GEMEINSAME EXPERTENTAGUNG FÜR DIE DEM
ÜBEREINKOMMEN ÜBER DIE INTERNATIONALE BEFÖRDERUNG
VON GEFÄHRLICHEN GÜTERN AUF BINNENWASSERSTRASSEN
BEIGEFÜGTE VERORDNUNG (ADN)
(SICHERHEITSAUSSCHUSS)
(20. Tagung, Genf, 23. bis 27. Januar 2012)
Punkt 4 zur vorläufigen Tagesordnung)

VORSCHLÄGE FÜR ÄNDERUNGEN DER DEM ADN BEIGEFÜGTEN VERORDNUNG:

Explosionsschutz auf Binnentankschiffen

Eingereicht von der Regierung der Bundesrepublik Deutschland und der Regierung der Niederlande

Alternative 1

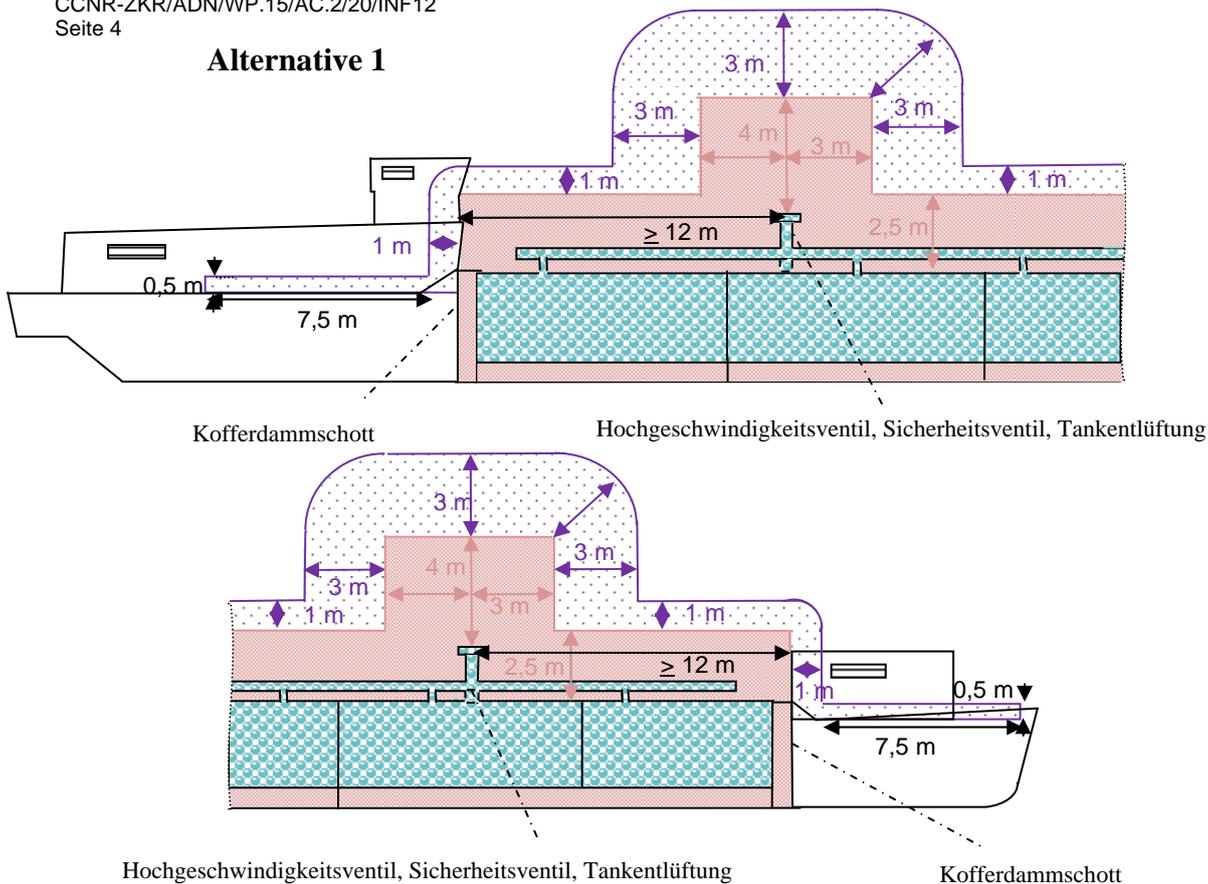
Zone 0: umfasst:

Das Innere aller Lade-, Slop- und Restetanks, sowie von Rohrleitungen, die Ladung oder Ladungsdämpfe enthalten, einschließlich deren Ausrüstung sowie Pumpen und Kompressoren.

Zone 1: umfasst:

Alle Räume unter Deck im Bereich der Ladung, die nicht zu Zone 0 gehören.
Räume auf Deck im Bereich der Ladung.

Das freie Deck im Bereich der Ladung in voller Breite des Schiffes bis zu einer Höhe von 2,5 m über dem Deck. Dabei muss jede Öffnung aus Zone 0, außer dem HJ-Ventil und dem Landanschluss der Lade- und Löschleitung (Manifold), bis zu einer Höhe von 2,5 m zylindrisch von mindestens 2,5 m Zone 1 umgeben sein.

Anmerkung 6: Dies bedeutet, dass der Mittelpunkt derartige Öffnungen einen Abstand von mindestens 2,5 m zu den Grenzen der Zone 1 an Deck haben müssen.

Um Hochgeschwindigkeitsventile oder Sicherheitsventile einen zylindrischen Bereich mit einem Radius von 3 m bis zu einer Höhe von 4 m über der Austrittsöffnung.

Um Entlüftungsöffnungen aktiv belüfteter Betriebsräume im Bereich der Ladung einen Bereich in Form eines Kugelsegmentes mit Radius von 1,0 m.

Zone 2: umfasst:

Einen Bereich von 1,0 m in der Höhe und in der Länge anschließend an Zone 1 auf dem Schiff.

Einen Bereich von 7,5 m Länge im Anschluss an den vorgenannten Zone 2-Bereich außerhalb des Bereichs der Ladung bis zu einer Höhe von 0,5 m über Deck.

Einen Bereich von 3 m Ausdehnung um die Zone 1 um Hochgeschwindigkeitsventile oder Sicherheitsventile.

Um Entlüftungsöffnungen aktiv belüfteter Betriebsräume im Bereich der Ladung einen Bereich in Form eines Kugelsegmentes mit Radius von 1,0 m anschließend an Zone 1.

Das Innere von geschlossenen Räumen, die in die Zone 2 hineinragen und so gebaut sind, dass das Eindringen von Gasen aus dem Bereich der Zone 2 verhindert wird, wird nicht zum explosionsgefährdeten Bereich gerechnet.

Alternative 2

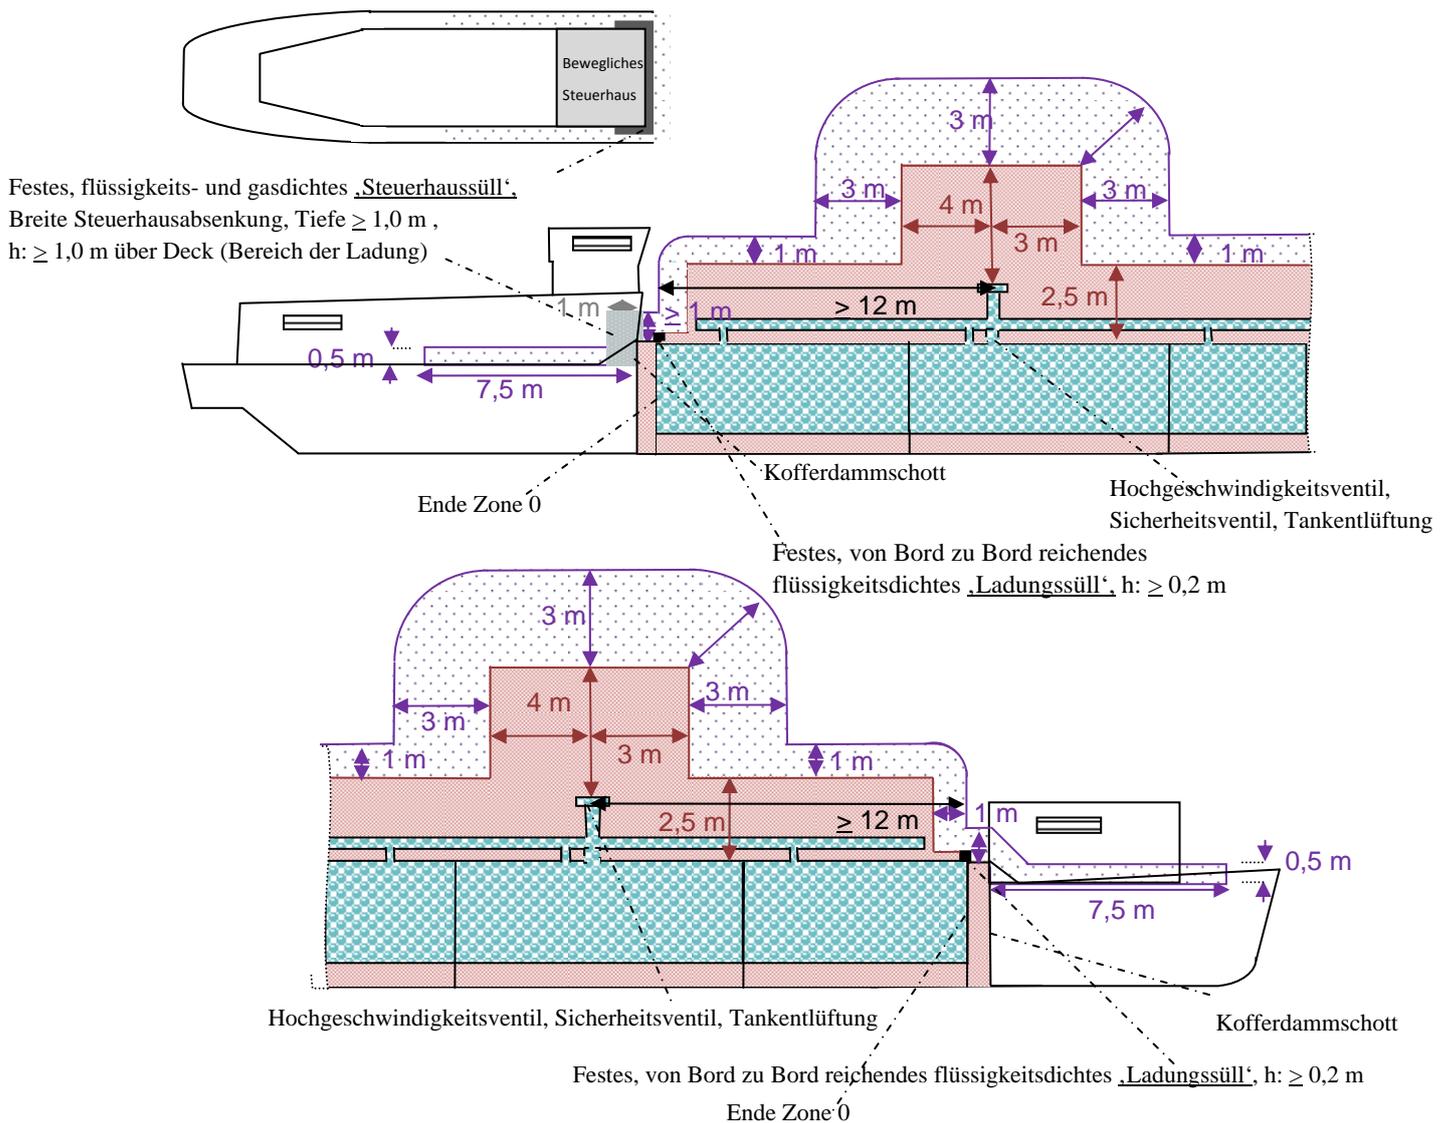
Für Alternative 2 sind folgende baulichen Maßnahmen Voraussetzung:

- Von Bord zu Bord reichende flüssigkeitsdichte „Ladungssülle“ an Deck auf Höhe des Endes (unter Deck) der Zone 0.
- „Steuerhausfüll“, flüssigkeits- und gasdicht, das den Absenkbereich des Steuerhauses zum Bereich der Ladung und zu den Abgängen hin umgibt mit einer Höhe von mindestens 1m bezogen auf das Deck im Bereich der Ladung. Die zu den Abgängen gerichteten Flanken müssen mindestens 1 m tief sein.

Sofern diese Voraussetzungen erfüllt sind, können die Zonen folgende Ausdehnung haben:

Zone 0: umfasst:

Das Innere aller Lade-, Slop- und Restetanks, sowie von Rohrleitungen, die Ladung oder Ladungsdämpfe enthalten, einschließlich deren Ausrüstung sowie Pumpen und Kompressoren.

Zone 1: umfasst:

Alle Räume unter Deck im Bereich der Ladung, die nicht zu Zone 0 gehören.

Räume an Deck im Bereich der Ladung.

Das freie Deck im Bereich der Ladung in voller Breite des Schiffes bis zu einer Höhe von 2,5 m über dem Deck und in der Länge bis 1 m vor dem Ende (unter Deck) der Zone 0 und daran anschließend bis zum festen flüssigkeitsdichten ‚Ladungssülle‘, das auf Höhe des Endes (unter Deck) der Zone 0 angebracht ist, bis zur Höhe dieses ‚Ladungssülles‘.

Dabei muss jede Öffnung aus Zone 0, außer dem HJ-Ventil und dem Landanschluss der Lade- und Löschleitung (Manifold), bis zu einer Höhe von 2,5 m zylindrisch von mindestens 2,5 m Zone 1 umgeben sein.

Anmerkung 7: Dies bedeutet, dass der Mittelpunkt derartiger Öffnungen einen Abstand zu den Grenzen der Zone 1 an Deck in der Breite von mindestens 2,5 m und in der Länge von mindestens 3,5 m haben müssen.

Um Hochgeschwindigkeitsventile oder Sicherheitsventile einen zylindrischen Bereich mit einem Radius von 3 m bis zu einer Höhe von 4 m über der Austrittsöffnung des Hochgeschwindigkeitsventils oder Sicherheitsventils.

Um Entlüftungsöffnungen aktiv belüfteter Betriebsräume im Bereich der Ladung in Form eines Kugelsegmentes mit Radius von 1,0 m.

Zone 2: umfasst:

An Deck einen Bereich von 1,0 m in der Höhe und in der Länge anschließend an Zone 1.

Auf dem Achterdeck daran anschließend ein Bereich zwischen der seitlichen Bordwand und dem ‚Steuerhaussüll‘ in der Länge und in der Höhe den Abmessungen der seitlichen Flanke des ‚Steuerhaussülles‘ entsprechend sowie weitere 7,5 m in der Länge bezogen auf das Ende des Bereichs der Ladung bis zu einer Höhe von 0,5 m.

Auf dem Vordeck daran anschließend in voller Breite des Schiffs einen Bereich, die Abgänge begleitend in Höhe von 1,0 m, sowie weitere 7,5 m in der Länge auf das Ende des Bereichs der Ladung bis zu einer Höhe.

Einen Bereich von 3 m Ausdehnung um die Zone 1 um Hochgeschwindigkeitsventile oder Sicherheitsventile.

Um Entlüftungsöffnungen aktiv belüfteter Betriebsräume im Bereich der Ladung in Form eines Kugelsegmentes mit Radius von 1,0 m anschließend an Zone 1.

Das Innere von geschlossenen Räumen, die in die Zone 2 hineinragen und so gebaut sind, dass das Eindringen von Gasen aus dem Bereich der Zone 2 verhindert wird, wird nicht zum explosionsgefährdeten Bereich gerechnet.
